<p>CORPORACION VIAL DEL URUGUAY S.A.</p>	<p><b>INFORME DE AUDITORÍA AMBIENTAL</b></p>	<p><b>RE-GA-802-P31-20141007</b></p> <p>Página 1 de 15</p> <p>Versión 05</p>
---	--	--

## Informe de Auditoría Ambiental

### P/31: Proyecto y Construcción de 5 Pasajes Peatonales en Ruta Interbalnearia

Fecha de visita: 07/10/2014

Ilustración 4: Círculos con radios de 500 m y 2000 m con centro en ubicación del obrador, planta urbana de Atlántida, tramo de ruta IB y puntos destacados, donde se observa la proximidad con casas y con un centro poblado

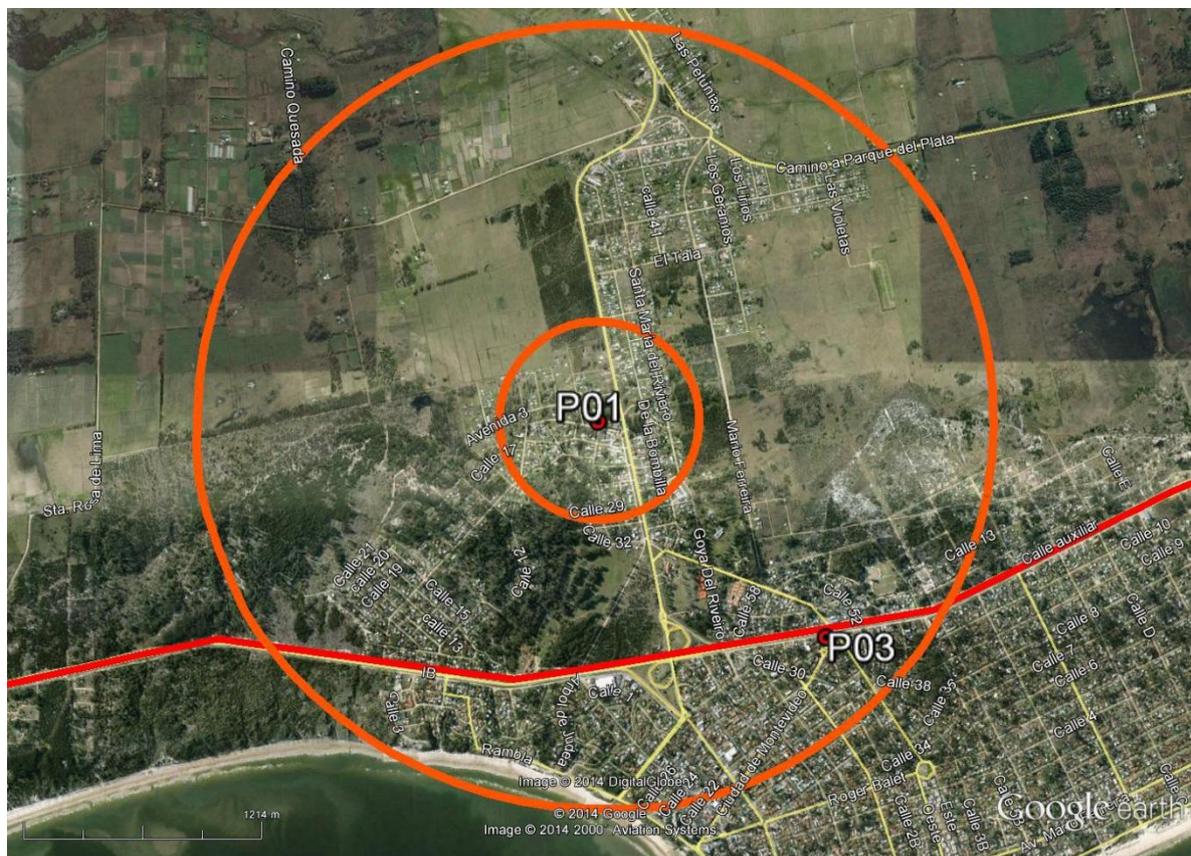
ID:02	Coordenadas UTM (X – Y)		Progresiva: NA
	612747	6153295	Código del hallazgo: R- 8
<b>Descripción:</b> No se presentó evidencia del monitoreo de ruidos recomendado en las 2 auditorías previas dada la extrema cercanía del obrador a las casas circundantes, y a su vez necesario para determinar el ajuste a la normativa departamental u ordenanza de ruidos molestos, contraviniendo especialmente los artículos 8 y 7 que refieren a la medición de los niveles de ruido mediante instrumentos técnicamente apropiados.			
<b>Evidencia (Foto, documento, comunicación personal):</b> Comunicación personal e <i>Ilustración 4</i>
